補助接点ユニット関連製品の UL 認証表示削除に関するお知らせ

発行 日付	2021年 5月	件 名	補助接点ユニット関連製品の UL 認証表示削除に 関するお知らせ	三菱電機株式会社 名古屋製作所 可児工場 〒509-0249 岐阜県可児市姫ヶ丘 3-5 TEL (0574)61-1952
----------	-------------	--------	-------------------------------------	--

図. 梱包ラベル外観(代表例)

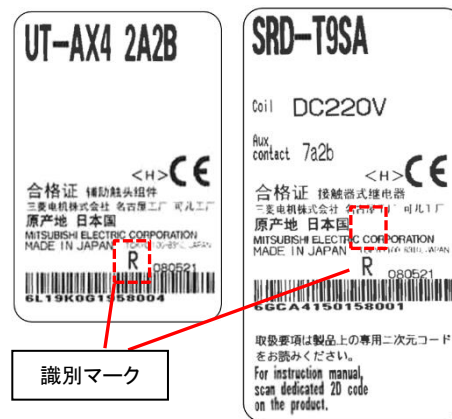
- ① 製品の目視(製品の UL 認証表示の確認)
※ 変更箇所については付表1を参照願います。
- ② 梱包ラベルに付与する識別マーク「R」を確認
※ 識別マークの表示位置については右図参照。

(付表 1)

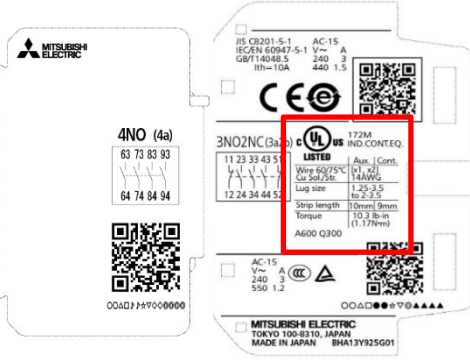
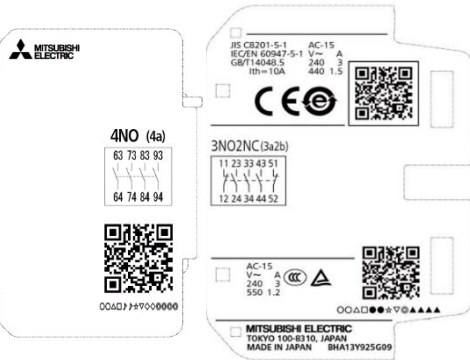
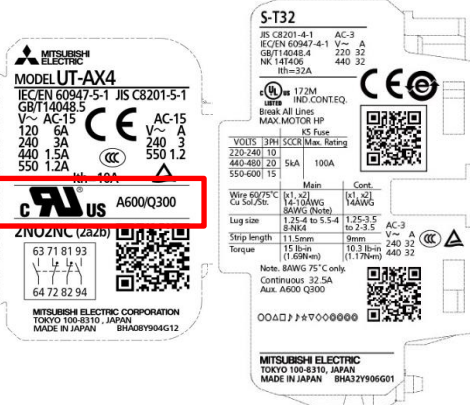
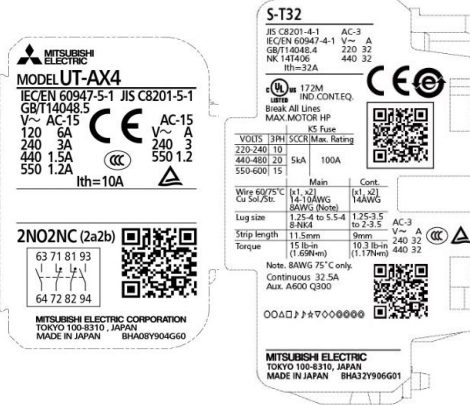
対象機種	変更箇所	変更前 (UL 認証あり)	変更後 (UL 認証なし)
UT-AX2 UT-AX4	補助接点 ユニット 側面部の UR マーク 削除		
SR-T9 SRD-T9	電磁継電器 本体の UL マーク 削除		
S-2 x T32 SD-2 x T32	補助接点 ユニット 側面部の UR マーク 削除 (注 1)

注1. UT-AX4 の UR マーク削除により、当社から出荷する S-2XT32 形および SD-2XT32 形は UL 認証非対応品となります。なお、補助接点ユニットを除いた電磁接触器部の S-T32 形および SD-T32 形は UL 認証品のため仕様変更はございません。
